**Европейская экономическая комиссия****Комитет по внутреннему транспорту****Всемирный форум для согласования  
правил в области транспортных средств****Рабочая группа по пассивной безопасности****Шестьдесят третья сессия**

Женева, 14–18 мая 2018 года

**Глобальные технические правила № 9 ООН  
(безопасность пешеходов)****Предложение по поправке 2 (этап 2)****Представлено неофициальной рабочей группой по Глобальным  
техническим правилам № 9 ООН\***

Рис. 5 изменить следующим образом:

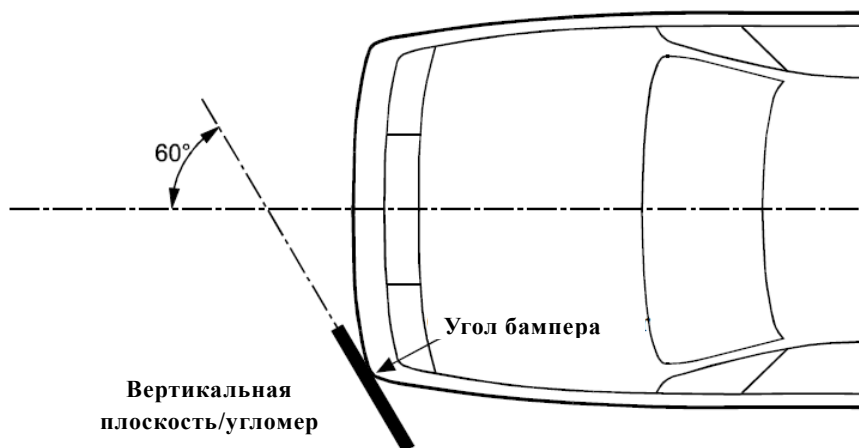
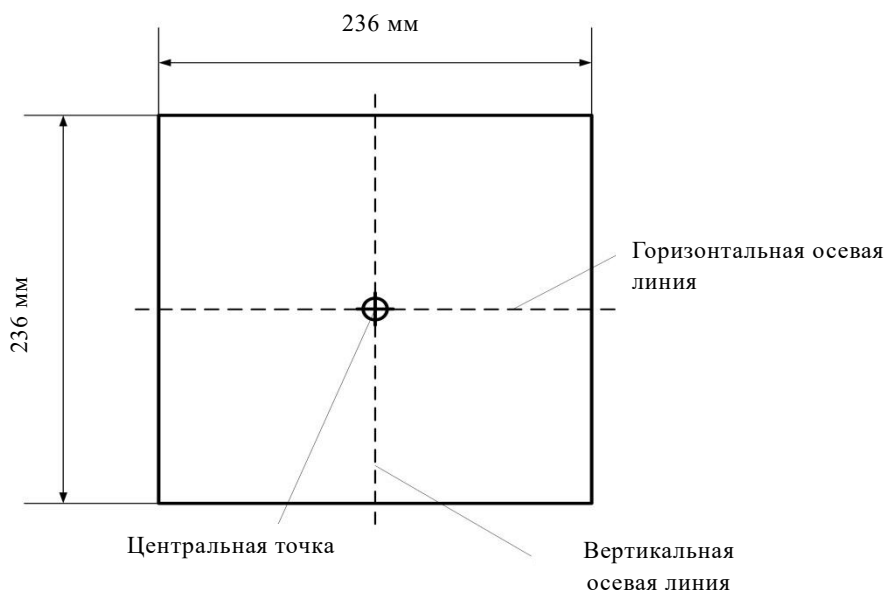
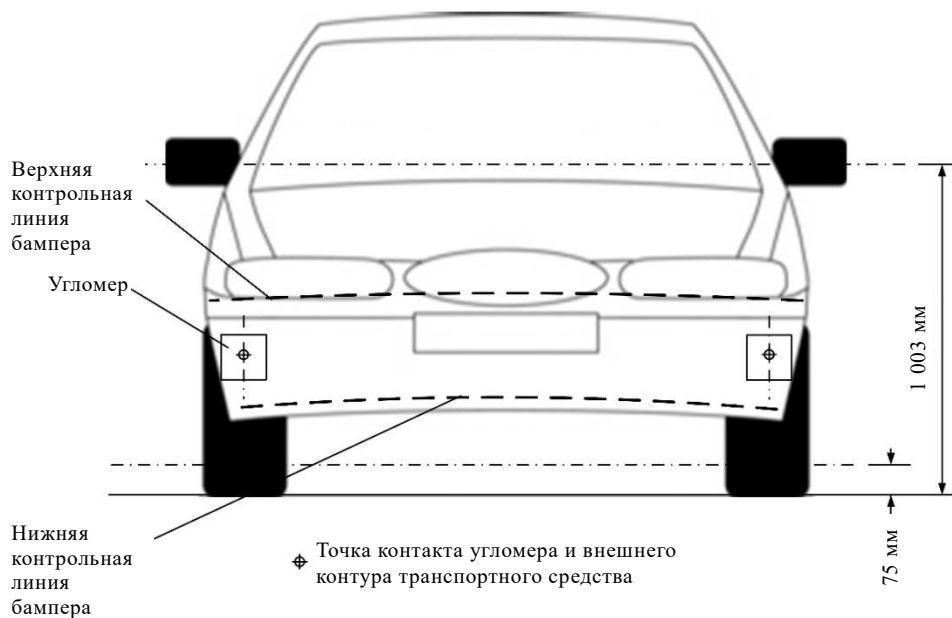
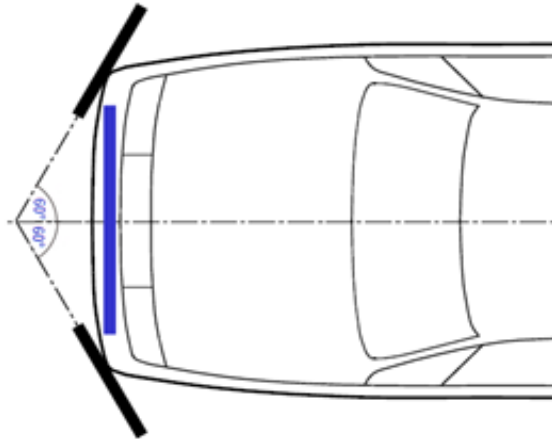
"3.14 "угол бампера" означает **положение в поперечной плоскости** точки контакта транспортного средства с ~~вертикальной плоскостью, которая образует угол 60° с вертикальной продольной плоскостью автомобиля и касается внешней поверхности бампера (см. рис. 5)~~ **угломером в соответствии с определением на рис. 5B.**

Углы бампера с обеих сторон определяются впоследствии в качестве крайних точек контакта угломера с внешним контуром/передней облицовкой транспортного средства, установленных в соответствии с данной процедурой. Любые точки контакта с верхним или нижним краем угломера в расчет не принимают. Зеркала заднего и бокового обзора и шины в расчет не принимают".

**Передняя поверхность угломера должна быть плоской.**

**Центральной точкой является точка пересечения вертикальной и горизонтальной осевых линий на передней поверхности.**

"Рис. 12

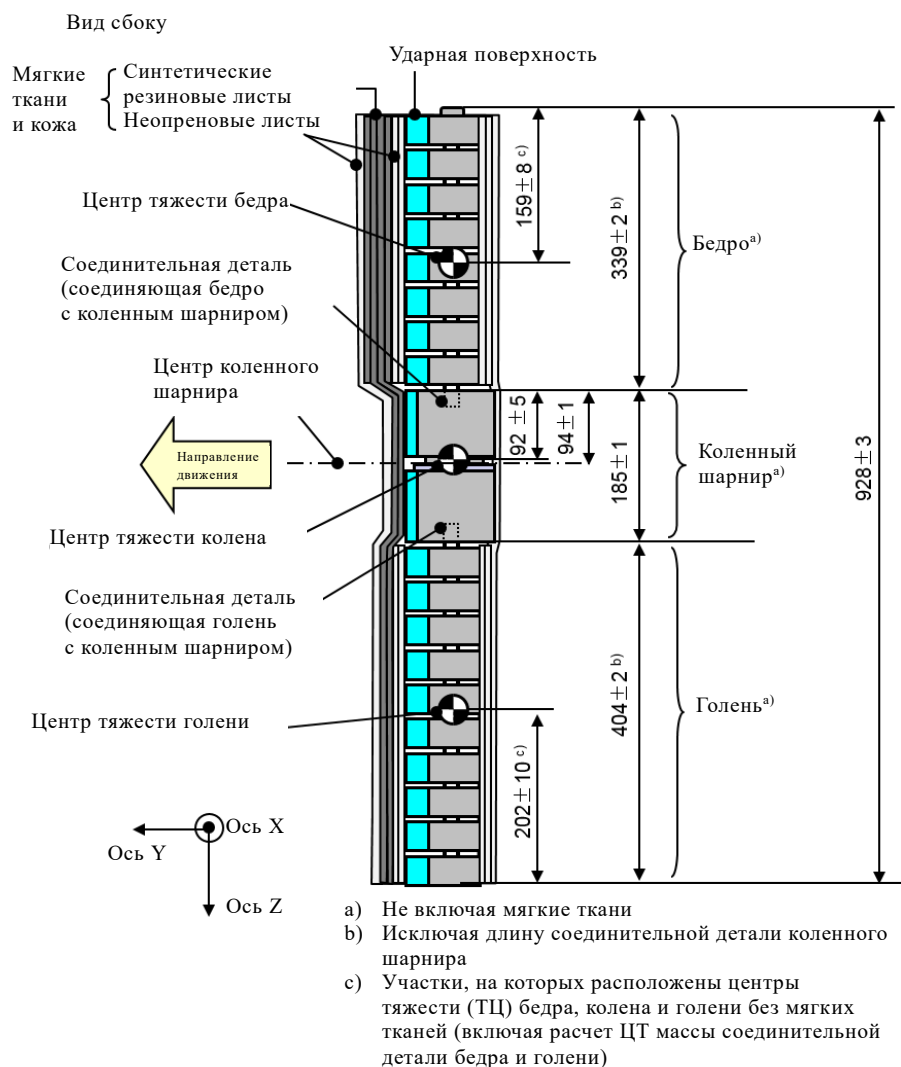
6.3.1.1.3 **Массы бедра и голени без имитирующих мягкие ткани и кожу материалов, включая соединительные детали коленного шарнира, составляют соответственно  $2,46 \pm 0,12$  кг и  $2,64 \pm 0,13$  кг. Масса коленного шарнира без имитирующих мягкие ткани и кожу материалов составляет  $4,28 \pm 0,21$  кг. Общая масса бедра, коленного шарнира и голени без имитирующих мягкие ткани и кожу материалов составляет  $9,38 \pm 0,3$  кг. Винты, при помощи которых к колену крепятся бедра и голени, являются составной частью колена.**

Рис. 14

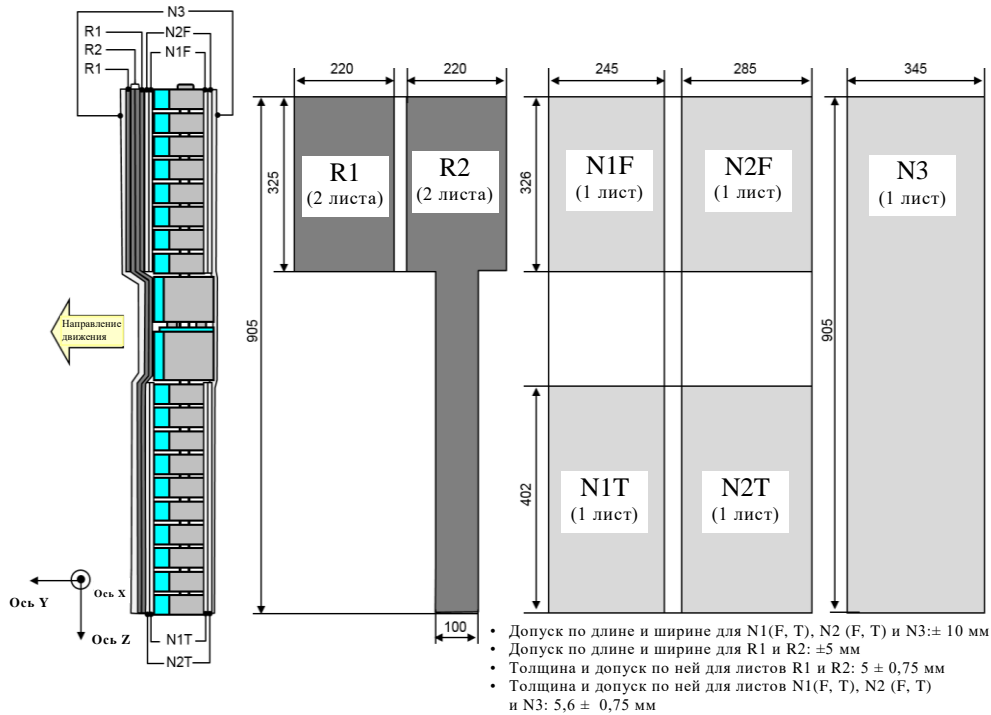
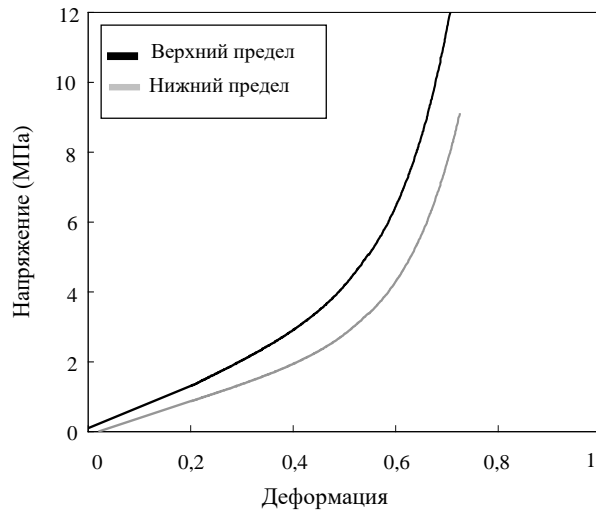
6.3.1.1.4 **Для каждого испытания ударный элемент (бедро, коленный шарнир и голень без имитирующих мягкие ткани и кожу материалов) покрывают имитирующими мягкие ткани и кожу материалами в виде синтетических резиновых листов (R1, R2) и неопреновых листов (N1F, N2F, N1T, N2T, N3), как показано на рис. 14. Размер листов должен быть в пределах требований, предусмотренных на рис. 14. Листы должны иметь характеристики компрессии, показанные на рис. 15. Характеристики компрессии проверяют с помощью материала из той же партии, что и листы, используемые для имитирующих мягкие ткани и кожу материалов ударного элемента.**

Рис. 22

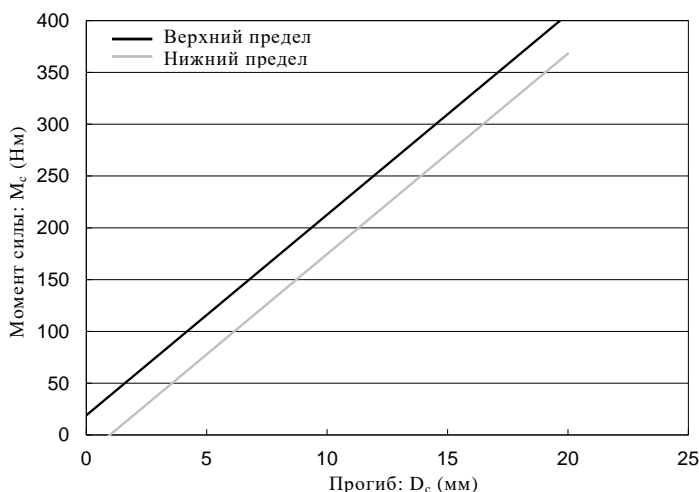
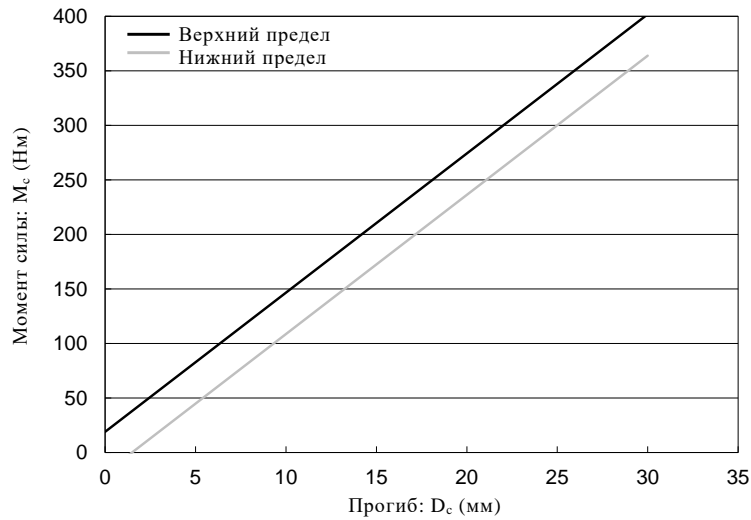
- 8.1.1.2 **Когда на бедро и голень ударного элемента без имитирующих мягкие ткани и кожу материалов действует сила изгиба в соответствии с пунктом 8.1.1.4, момент приложения силы и образовавшийся прогиб в центре бедра и голени ( $M_c$  и  $D_c$ ) должны находиться в пределах коридоров, показанных на рис. 22.**

Рис. 23

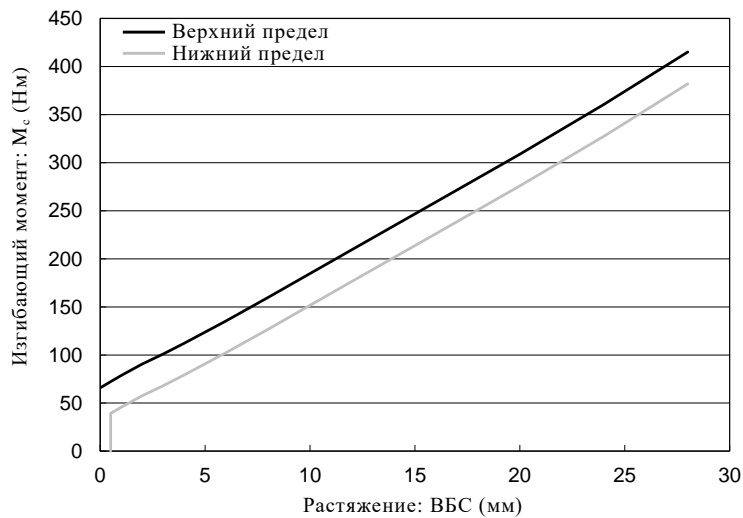
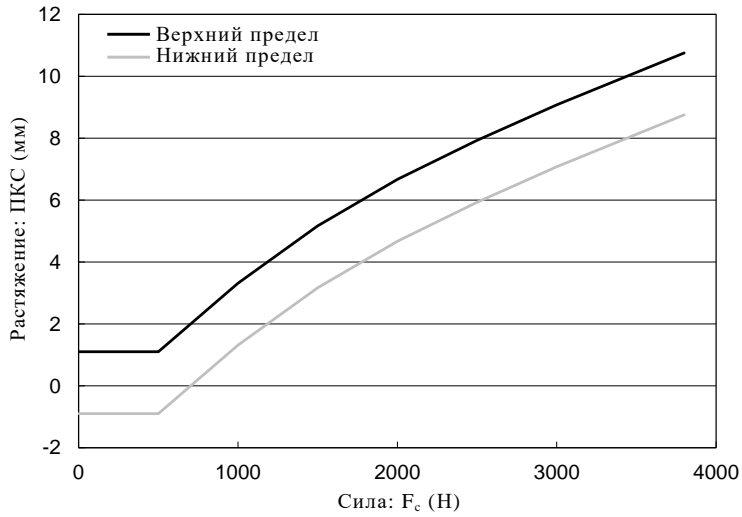
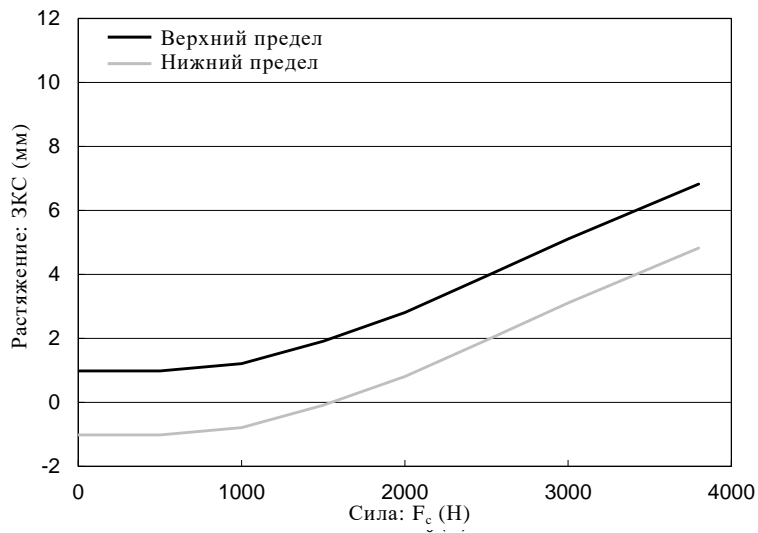
- 8.1.1.3 **Когда на коленный шарнир ударного элемента без имитирующих мягкие ткани и кожу материалов действует сила изгиба в соответствии с пунктом 8.1.1.5, растяжения ВБС, ПКС и ЗКС и момент приложения силы изгиба или прилагаемая сила в центре коленного шарнира ( $M_c$  или  $F_c$ ) должны находиться в пределах коридоров, показанных на рис. 23.**

Рис. 26

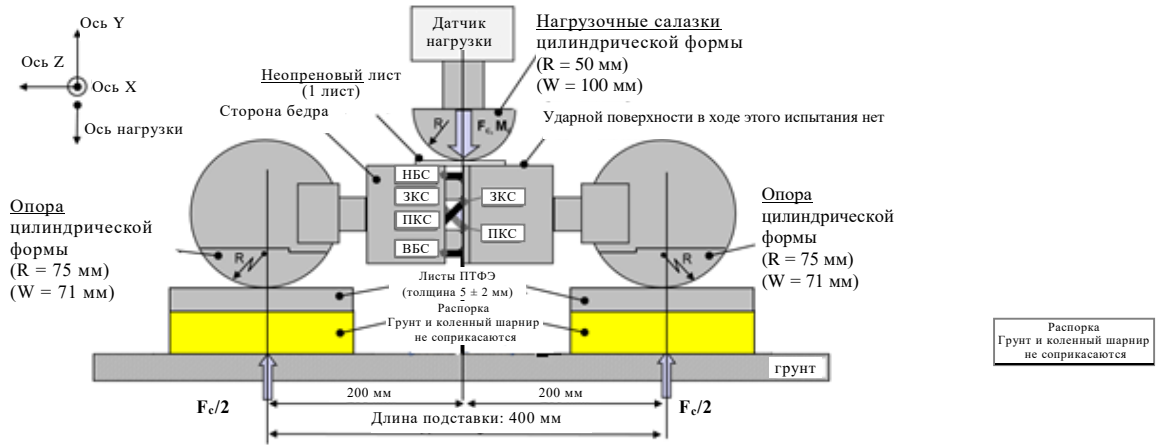
- 8.1.1.5 **Концы коленного шарнира без имитирующих мягкие ткани и кожу материалов прочно закрепляют на опоре, как показано на рис. 26. Ось Y ударного элемента должна быть параллельна оси нагрузки в пределах допуска  $\pm 2^\circ$ . Для получения повторяемой нагрузки под каждую опору помещают пластмассовые подушки из политетрафторэтилена (ПТФЭ) с низким коэффициентом трения (см. рис. 26). Во избежание повреждения ударного элемента под нагрузочными салазками помещают неопреновый лист, а ударную поверхность коленного шарнира, изображенную на рис. 26, демонтируют. Неопреновый лист, используемый в этом испытании, должен иметь характеристики компрессии, приведенные на рис. 15.**
